改善箇所説明図

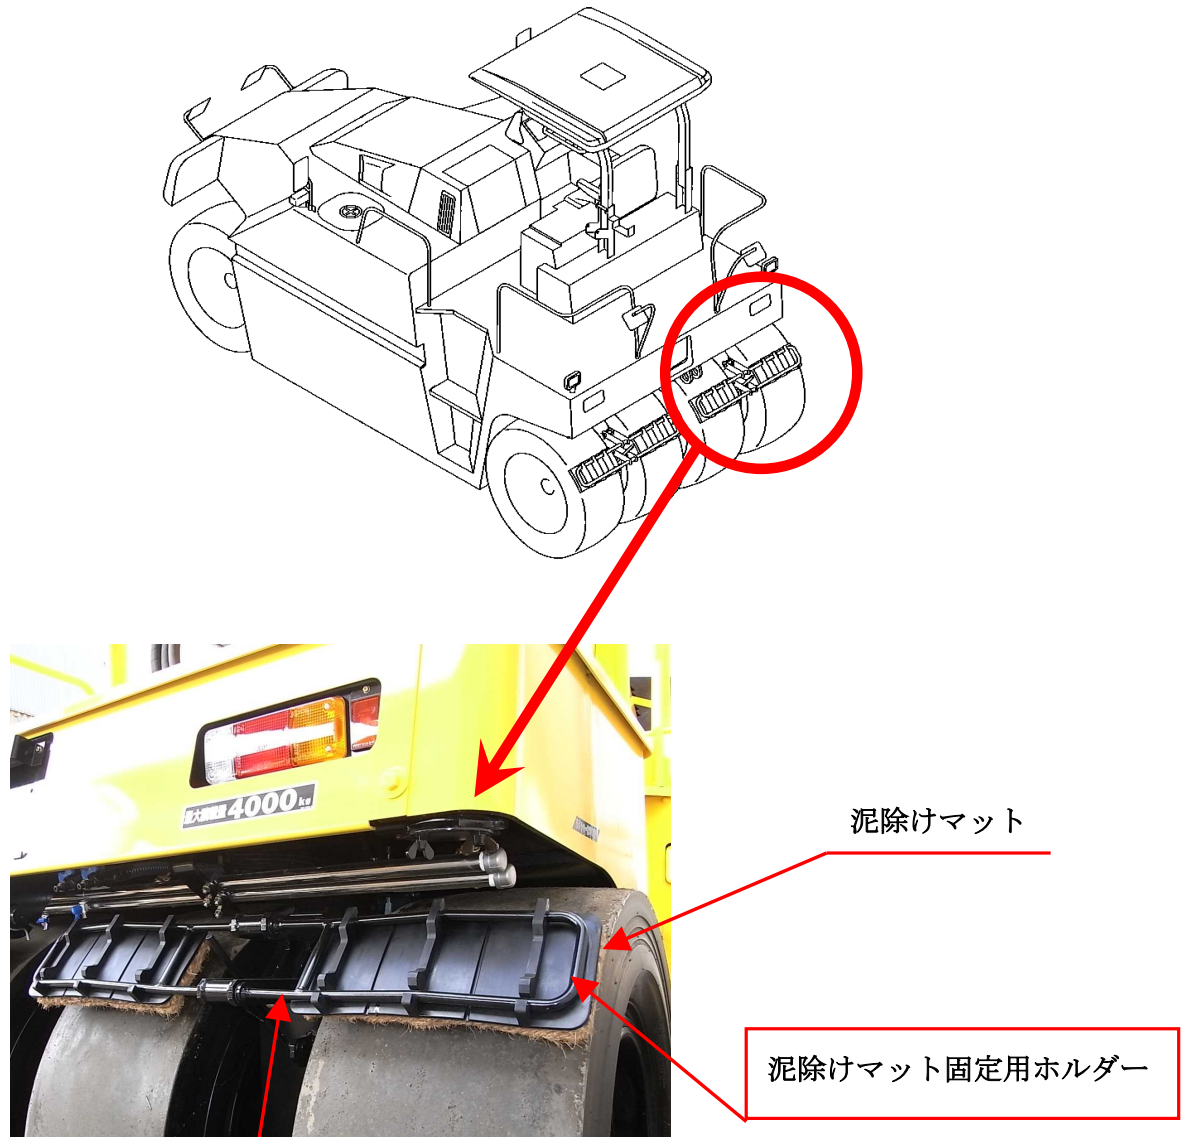
基準不適合発生箇所

タイヤ・ローラの泥除け装置において、泥除けマット固定用ホルダーの溶接施工が不適切なため、当該ホルダーの接合部の溶接強度が不足しているものがある。そのため、そのままの状態で使用を続けると、走行時の振動等により接合部に亀裂が入り、最悪の場合、泥除け装置が路上に落下するおそれがある。

改善の内容：

全車両、泥除けマット固定用ホルダーを正規品に交換する。

識別：泥除けマット固定用ホルダーの溶接の有無で識別する。
